Central de Aprovação de Projetos
Comissão de Irregularidades

Parecer SEI-GDF n.º 12/2019 - SEDUH/CAP/COVIR

1. Cuidam os autos da aprovação de projeto arquitetônico e licenciamento da edificação situada na Rua 13, lote 01 no Setor de Clubes Esportivos Sul - Vila Telebrasília/DF.

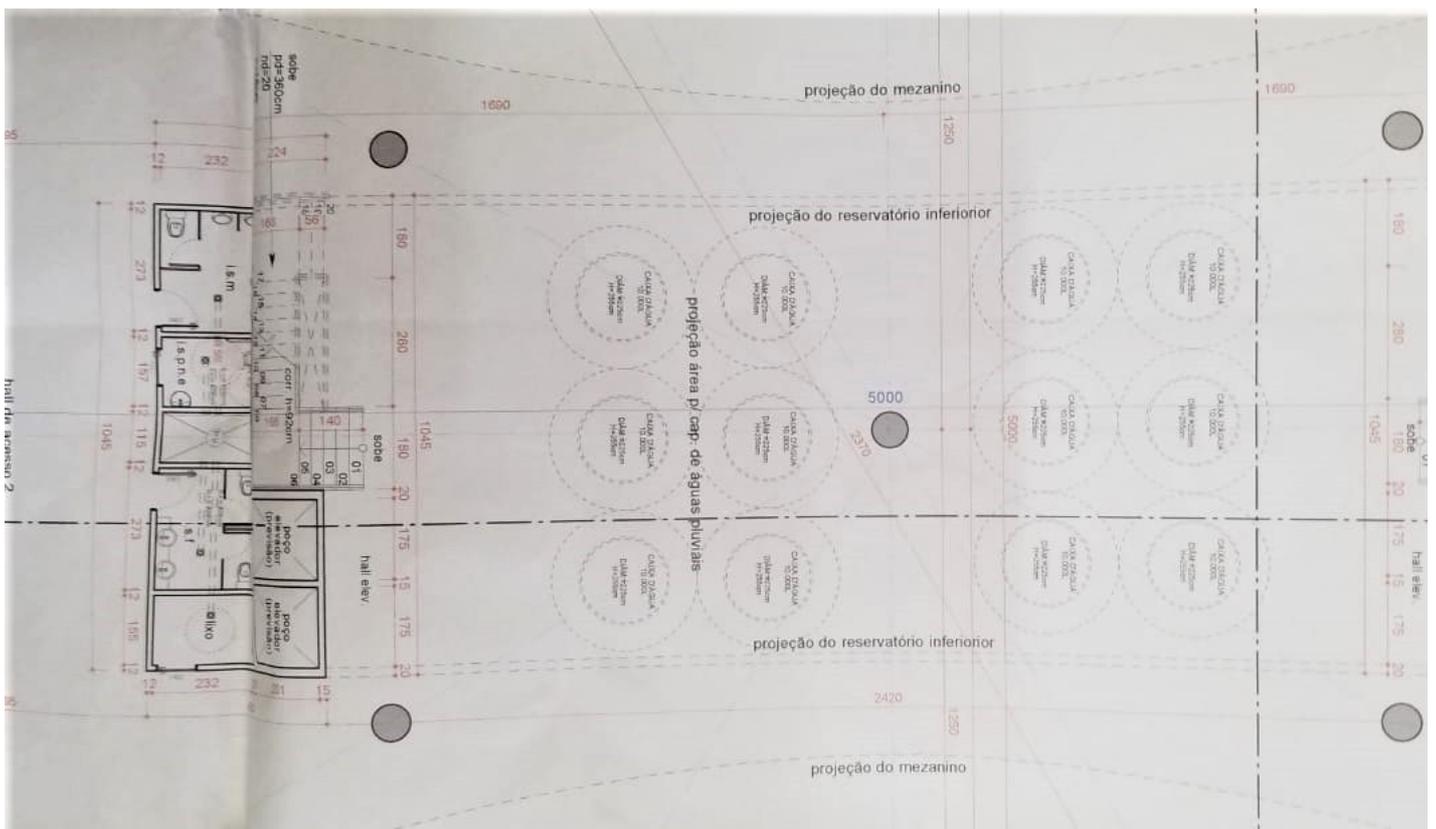
"Na aprovação do projeto não consta um pavimento no subsolo, não há planta baixa de ocupação do subsolo com atividade. Na planta baixa do pavimento térreo está representado em tracejado a área ocupada sob ela com as caixas d'água, não foi apresentada planta de subsolo porque não há o pavimento, a área ocupada com as caixas d'água pode ser analisada pelos limites tracejados na planta do térreo e nos cortes. S.m.j., no MDE consta uma exigência para que as caixas d'água não estejam em contato direto ao solo;

Não há a previsão de pavimento em subsolo, nele constam as caixas d'água potável e de coleta de águas pluviais. Não consegui localizar a orientação que pede que as caixas d'água não tenham contato direto como solo. Nos cortes é possível identificar o poço do elevador no mesmo nível das caixas d'água."

35. No projeto aprovado não consta planta baixa da caixa d'água, porém, na planta do pavimento térreo, consta tracejado onde seria o reservatório inferior, conforme figura abaixo.

- i) Quanto à existência de mais de um pavimento, a caracterização do mezanino como pavimento era uma questão de entendimento à época;
- ii) Quanto à existência de subsolo, tudo indica que a área abaixo do térreo tenha destinação de reservatório inferior, fato que não o caracteriza como pavimento;

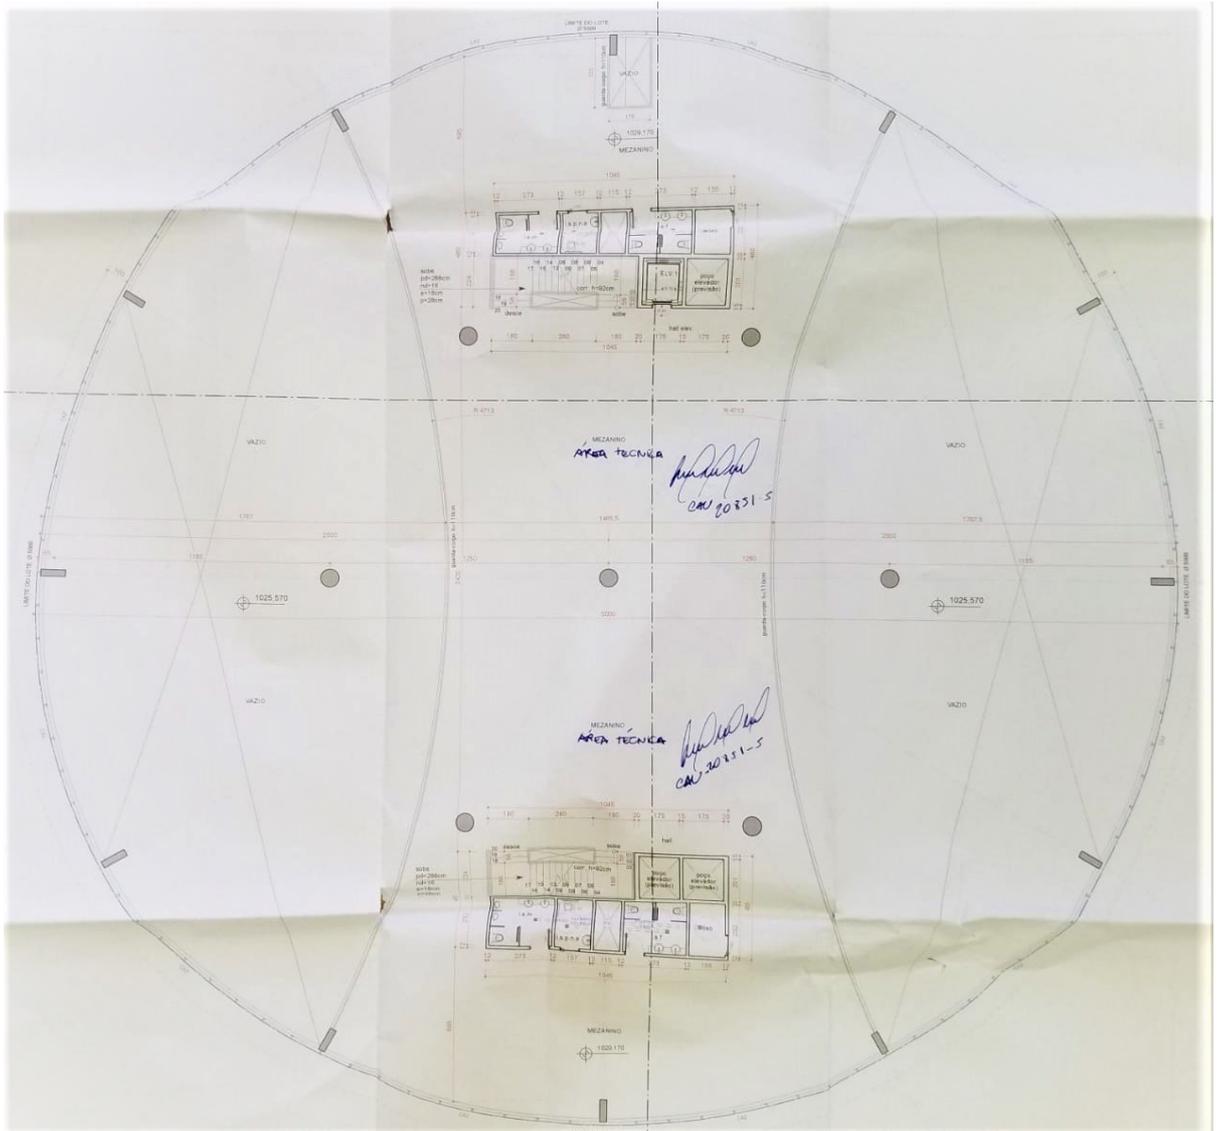
37. Foi observado que o mezanino possui a mesma configuração e quantidade de sanitários do térreo, além de dispor de dois sanitários P.N.E e acesso de elevador, característica de pavimento onde é obrigatória a acessibilidade por permitir acesso do público.

38. Além disso, a alteração feita em planta indicando que o mezanino possui destinação de área técnica foi feita à mão, sem constar data e assinada apenas pelo autor do projeto. Importante lembrar que segundo o art. 18, §5º do decreto 19.915/98:

- iii) Quanto à destinação do mezanino, as rasuras feitas à mão indicando o uso como de área técnica não podem ser aceitas tendo visto que não houve validação por parte do servidor analista do projeto;

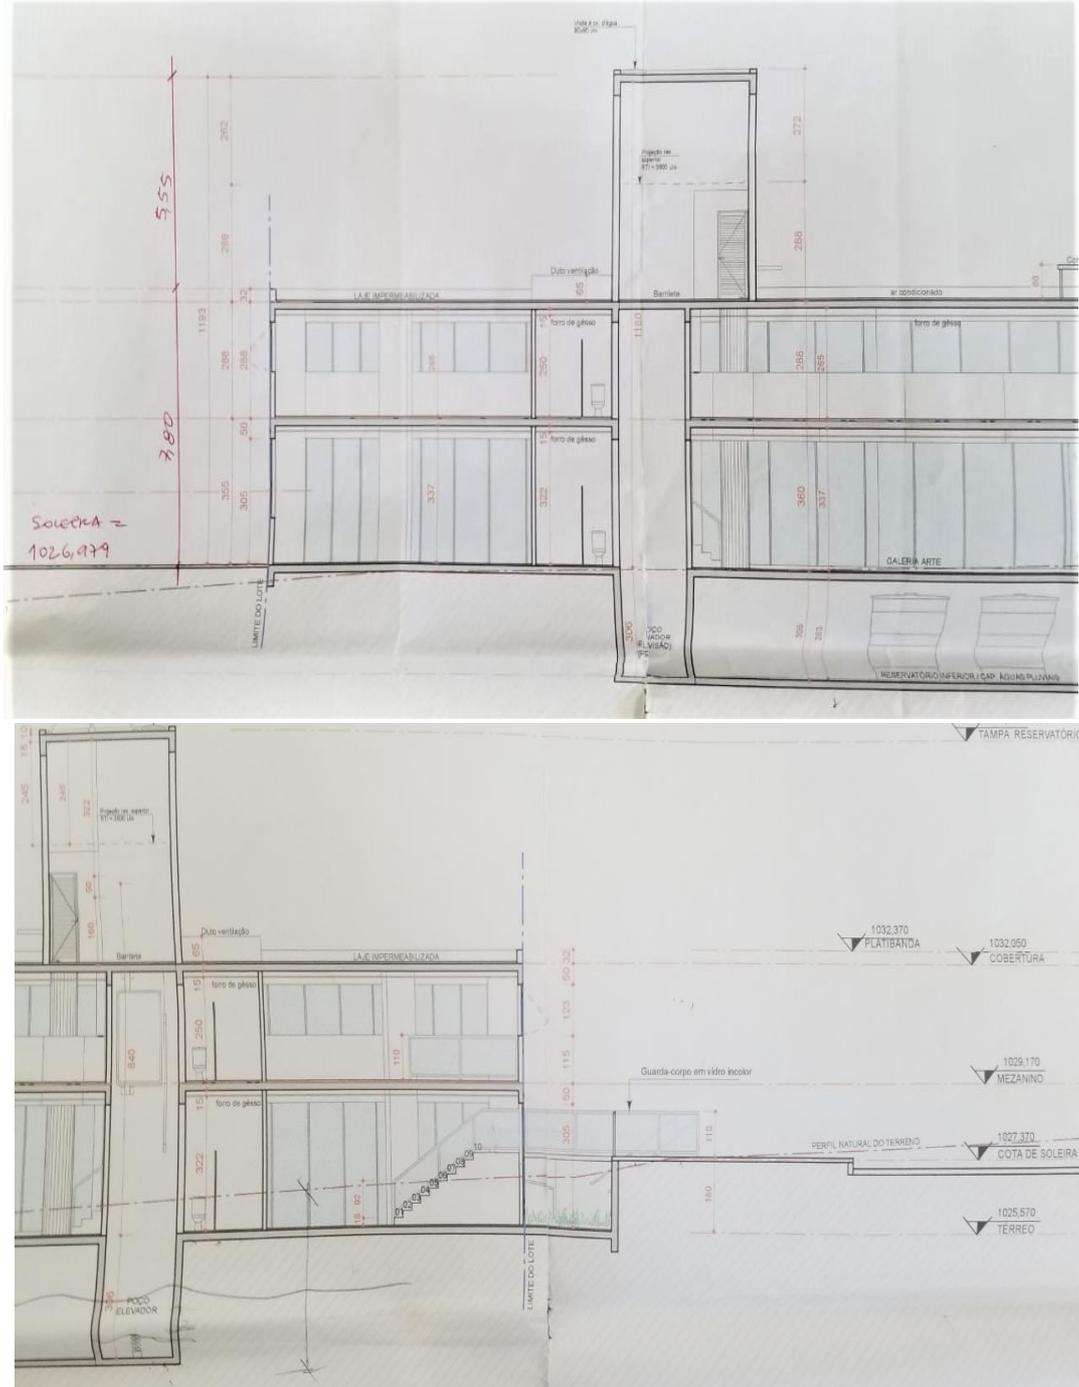
"Durante a aprovação do projeto foi solicitado ao Serviço de Topografia a definição da cota de soleira, consta as fls. 41 do processo o despacho especificando a cota 1.027,37 para o lote. Esse valor está de acordo com a parte do lote mais próxima da Avenida L4, a curva de nível mais próxima é de 1.027,00, vide mapa SITURB, o acesso principal a edificação foi definido que seria voltado para a via L4.

O lote possui o diâmetro de 50 metros, na extremidade oposta a entrada principal o nível é de 1.025,00, ou seja, 2,37m mais baixo que a cota de soleira aferida. O terreno necessitava de nivelamento e com intuito de diminuir o movimento de terra o acesso principal foi indicado na cota de soleira 1.027,37 e ao entrar na edificação foi proposto uma escada para vencer a altura de 1,80m.

43. É importante notar que segundo o projeto aprovado, a altura da edificação, sem contar com a Reserva Técnica de Incêndio - RTI, é de 4,95 metros. Porém, consta no mesmo projeto aprovado, uma retificação da cota de soleira feita à mão e da altura total da edificação para 1026,979 e 7,8m, respectivamente. As alterações foram feitas pelo servidor do Núcleo de Topografia /RA-I em 15.12.16, fato que pode indicar a mudança de altura entre projeto aprovado e obra executada.

44. Além dos fatos descritos anteriormente, não consta no processo justificativa para a localização da caixa d'água acima da altura máxima permitida, conforme item 8.1 da NGB 38/2006.

- iv) Quanto à taxa de construção, não foram devidamente justificados os descontos feitos para o cálculo da área computável;
- v) Quanto à altura máxima, o projeto aprovado atendia à altura máxima, porém não foi encontrada justificativa para a altura da caixa d'água. Para fins de habite-se, deverá ser verificada a consonância entre projeto aprovado e obra executada tendo em vista a rasura feita pelo servidor da área de topografia referente à altura máxima da edificação;
